Ref. DNPM: 6.648/65

Sr. Chefe da SPPM

Em atenção ao Ofício Nº 02, de 06.01.88, estivemos, no último dia 17, na área do processo em epígrafe, para colher subsídios a cerca da desativação dos poços de sal Nºs 3,5 e 6, como também verificar o andamento dos trabalhos de lavra.

SALGEMA MINERAÇÃO LTDA
FOTOS-VISITA TÉCNICA DNPM
MARÇO 88.

MINA - 3 - DESATIVADA

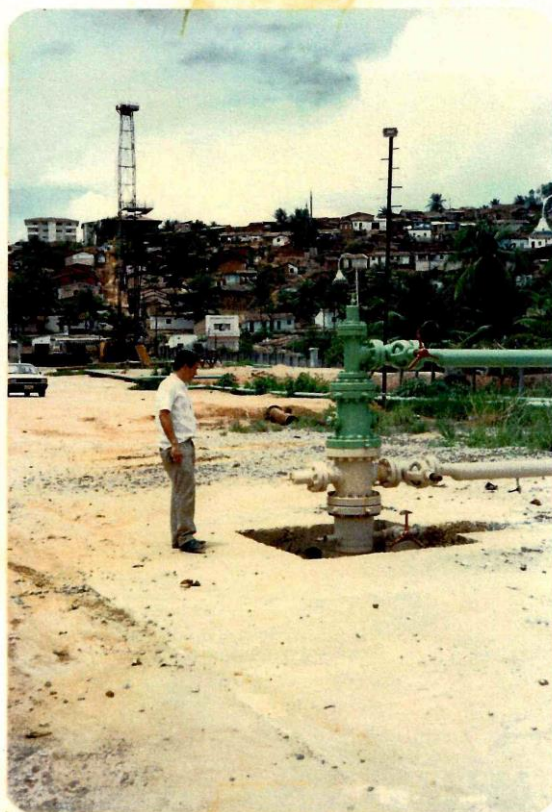
1. Posicionamento inadequado das tubulações;
2. Confinamento insuficiente do óleo diesel nos tôpos das cavernas, provocando dissolução para cima, e não, lateralmente; e
3. Obliquidade do poço, provocando o crescimento da cavidade de forma assimétrica, com os corpos insolúveis se desprendendo, atingindo as tubulações de produção e promovendo obstrução e perda das camadas de sal inferiores.

Poços	Entrada em operação	Desativação	Sal extraído (t)
3	mai/76	ago/81	236.157
5	ago/76	out/85	403.294
6	dez/76	mai/86	484.529

Poços	Prof.camada tôpo	base	Esp.total c/ intercalações	Somatório dos intervalos c/Salgema
3	920	1154	234	120
5	883	1115	232	154
6	978	1167	189	113

Poços	Coluna de sal p/ser recup. 66,66%	Tonelagem prevista	Coluna de sal p/ser recup. 78,43%	Tonelagem prevista
3	80	488,581	94	574,083
5	102	622,941	120	732,870
6	72	458,045	88	537,439

Considerando os parâmetros do laudo técnico, os poços 3, 5 e 6 só produziriam 732,870 ton de sal se somente se o diâmetro da caverna atingisse, respectivamente, os valores 74, 65 e 76 m, para uma recuperação da coluna de sal de 66,66%, e os valores 68, 60 e 70 m, para uma recuperação da coluna de sal de 78,43%, o que não seria difícil de acontecer, ao observarmos a configuração das cavernas de outros poços, determinada pelo sonar. Contudo, há necessidade de haver uma preocupação maior com as consequências que as extrapolações do diâmetro máximo da caverna podem acarretar com a redução, ou mesmo, eliminação dos pilares de sustentação das cavernas, como também de exigir a apresentação de relatório de cada poço de sal, com todos os seus parâmetros tais como profundidade da camada (tôpo e base), espessura total c/intercalações, somatório dos intervalos c/salgema, coluna de sal a ser recuperada, diâmetro máximo da caverna, dimensões do pilar de sustentação, etc., antes de entrar em operação, além de informar a data de entrada em operação, a data da desativação, a tonelagem prevista durante toda a sua vida útil, a produção anual isolada, etc.

Isto posto, somos de opinião conceder uma declaração pa
ra cada poço, na qual se faça constar que " a Salgema Mineração
Ltda desativou prematuramente o poço Nº ____, por motivos de posicio
namento inadequado das tubulações, confinamento insuficiente do óle
o diesel no tampo da caverna e obliquidade do poço, situado no bair
ro _____, Maceió, produzindo, com base nos boletins mensais
de produção, _____ ton, das _____ ton que poderia explotar,
durante toda a sua vida útil, deixando de recuperar _____ ton.

MINA-6
DESATIVADA

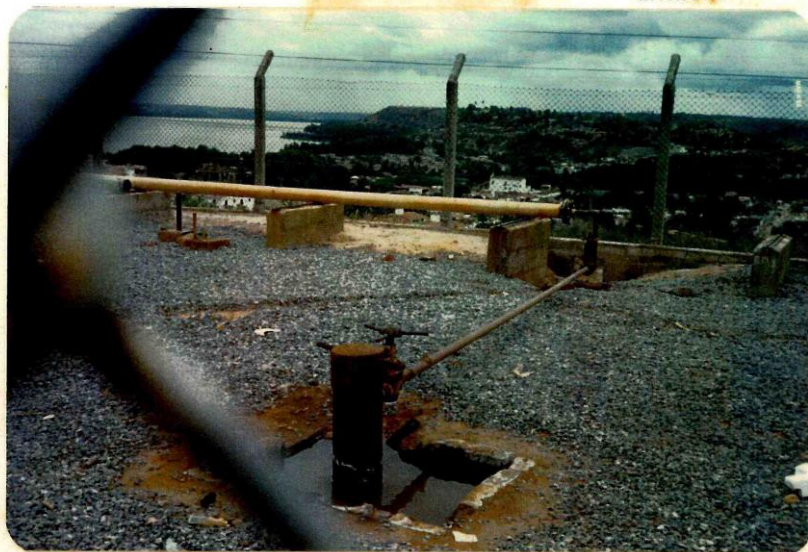
Dos poços desativados, o de Nº 6 é o único que continua com a árvore de natal, sem a tubulação que transporta água, porém, com uma tubulação de diâmetro menor do que o normal, captando o salgema que jorra do poço por pressão interna, para evitar que se espalhe na superfície, consequentemente, recuperando em pequena proporção o salgema ainda existente no poço. Esse poço foi o único desativado em operação, por recomendação da firma consultora PB-KBB Inc., em virtude da existência de pouco sal no topo da caverna e o diâmetro da caverna já exceder a 100 m, a fim de

evitar desmoronamento interno com vibrações na superfície, o que fatalmente iria acarretar uma onda de pânico.
